TECH TIP 009

E18/TT009 v1.0
2014/12

OAP7144

OPEL ȘI VAUXHALL 1.4 BENZINĂ

FIG. 1

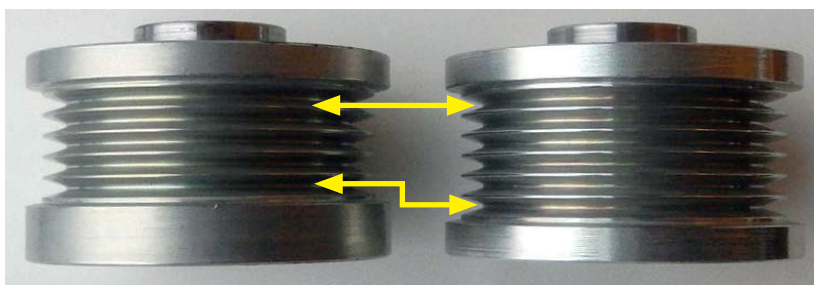
La anumite motoare Opel/Vauxhall (coduri: A14NEL, A14NET, A14XEL, A14XER) curelele pot avea 5 sau 6 caneluri, iar fuliile pot avea 5 sau 6 caneluri. Depinde de data de fabricație a vehiculului. Gates recomandă înlocuirea fuliei de alternator cu sistem roată liberă (OAP) cu 5 caneluri (Fig.1 partea stângă) cu OAP7144 cu 6 caneluri (Fig. 1 partea dreaptă).
